**SAMODZIELNY PUBLICZNY
CENTRALNY SZPITAL KLINICZNY**

Dotyczy: postępowania o udzielenie zamówienia publicznego w trybie przetargu nieograniczonego na **dostawę stymulatorów i defibrylatorów wraz z osprzętem oraz zestawów do wprowadzania elektrod – 9 pakietów** znak DZP/270/187/16

W związku z wpływaniem pytań do SIWZ dotyczących w/w postępowania Zamawiający udziela następujących odpowiedzi:

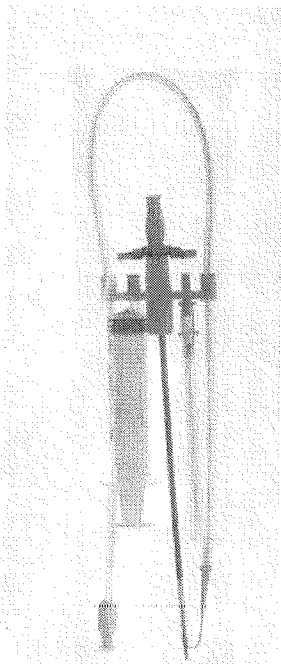
W celu przedstawienia konkurencyjnej cenowo oferty prosimy o dopuszczenie introducera do wprowadzenia elektrody o następujących parametrach :

Introducer z rozrywalną koszulką odporny na załamania długość 13,5 cm oraz 29,5 cm o średnicy od 6-11 Fr , dylator odpowiednio o długości 17 cm i 33 cm, igła 18 G x 70 mm oraz strzykawka 10 ml od europejskiego producenta, które używane są w wielu klinikach w Polsce, Europie i cieszą się doskonałą jakością. Dodatkową korzyścią jest przewodnik o długości 50 cm zakończony z jednej strony końcówką prostą, z drugiej strony końcówką „J” (promień 3 mm), wykonany ze stali nierdzewnej, z umieszczonym w środku drutem zabezpieczającym o średnicy 0,038”

Zamawiający dopuszcza również koszulki rozrywalne o długości 13,5 cm i 29,5 cm. Pozostałe parametry zgodnie z SIWZ.
